# 環境省説明資料

有識者を交えた環境省と加美町の意見交換会

**加美町からこれまでにいただいたご指摘に関する  
環境省の考え方について**

## 詳細調査候補地(田代岳)における面積について

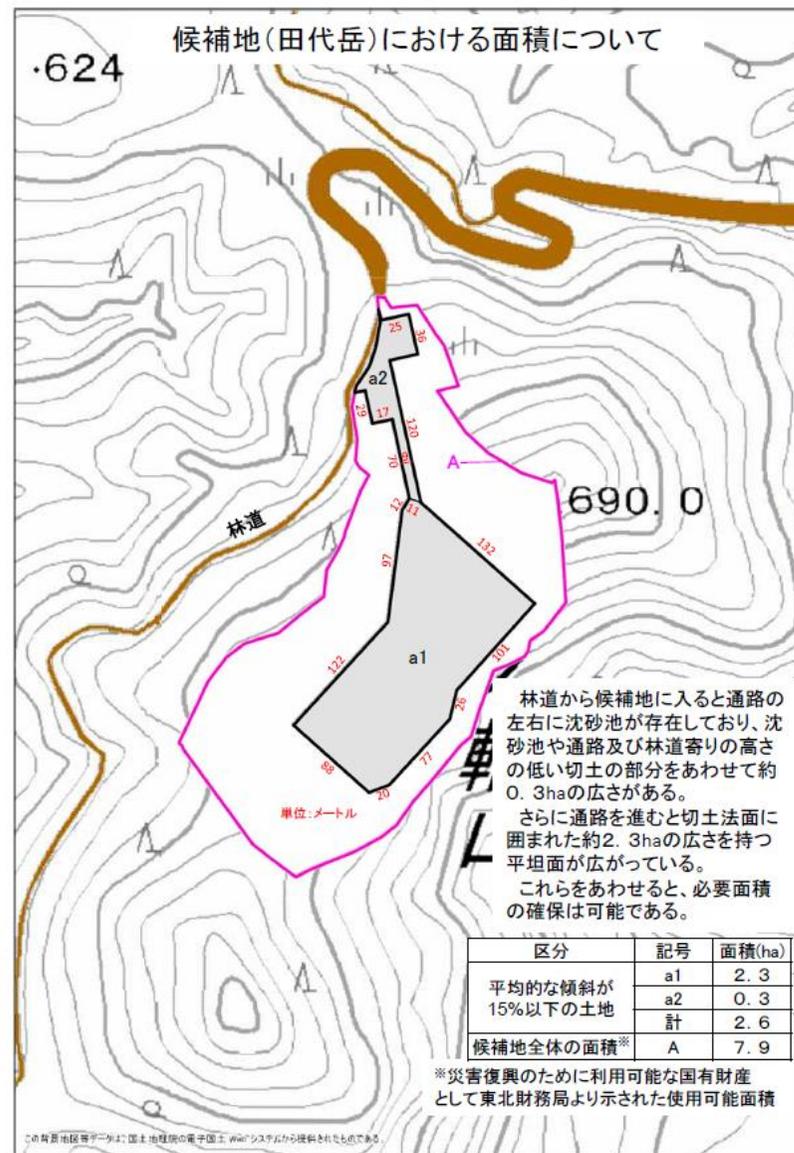
### 面積が足りないのではないか

### 必要面積を恣意的に変えたのではないか

### 防災調整池の面積が足りないのではないか

- 田代岳の詳細調査候補地は、宮城県の長期管理施設に必要な面積を超える、2.6haの面積を確保できるものと考えています。 ※この土地は、平均的な傾斜が15%以下という選定の基準を十分に下回るなだらかな傾斜の土地です。

- 平成25年11月11日の第4回宮城県市町村長会議では、2.64haとしていましたが、抽出時点における最新の保管量を基に計算を行い、必要面積を2.53haとしたものです。

- 宮城県林地開発許可の基準に基づいた容量を踏まえ、標準的な調整池の水深や形状を仮定して面積を算出しており、必要な面積を満たしていると考えています。
- 実際の防災調整池の面積は、調整池の形式や水深等の形状によっても異なるものであり、設計の段階で必要な容量を確保できるよう考慮します。
- また、施設の具体的な配置や排水計画については、今後の詳細調査の段階で検討したいと考えています。
